**DEMANDE DE PERMIS DE CONSTRUIRE RELATIVE
A UN PROJET DE CENTRALE PHOTOVOLTAÏQUE
SUR LE TERRITOIRE DE LA COMMUNE DE MÂCON
AU LIEU-DIT « LA GRISIÈRE »**

**ENQUÊTE PUBLIQUE
du 14 juin au 17 juillet 2023**

RAPPORT DU COMMISSAIRE ENQUÊTEUR

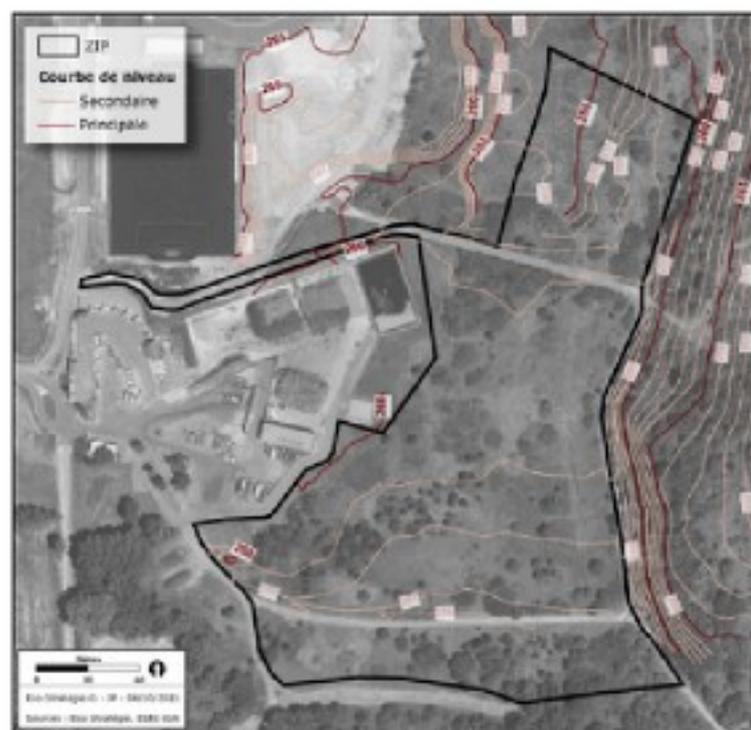
Un des enjeux fort mis en évidence par l'étude d'impact concerne le risque d'infiltration des eaux météoriques au sein de la décharge. A ce titre le mémoire en réponse de mai 2023 indique : « La gestion des eaux de pluie est faite sur site via notamment un fossé existant à l'est du site longeant la piste. Le projet ne perturbera pas les écoulements d'eaux de pluie sur site. A ce jour, aucun profilage n'est prévu, à l'exception du cas cité plus haut où le massif de déchets serait trop proche de la surface ».

- d'apporter des précisions sur les dispositions qui seront mises en place pour limiter les risques d'infiltration d'eaux stagnantes et diriger les eaux d'écoulement des panneaux vers le fossé ?*
- de préciser les modalités d'entretien du fossé afin de maintenir en tout temps son efficacité ?*

Le projet de centrale photovoltaïque au sol ne perturbera pas les écoulements des eaux sur le site actuel de l'ancienne décharge. A ce jour, le site est recouvert d'un remblais argileux imperméable ne permettant a priori pas l'infiltration des eaux météoriques. Des études de terrain ont montré que ce remblais argileux était fonctionnel mais pouvait présenter une épaisseur et une imperméabilité hétérogène selon les endroits. L'infiltration des eaux météoriques est donc possible mais très limitée.

La topographie du site La Grisière est donnée ci-dessous. On y voit que la gestion des eaux de pluie du site dans son ensemble est faite en partie grâce à un fossé existant à l'est. Le ruissellement des eaux de pluie provenant de la colline à l'est est notamment géré grâce à ce fossé. L'écoulement des eaux sur l'emprise du projet se dirige :
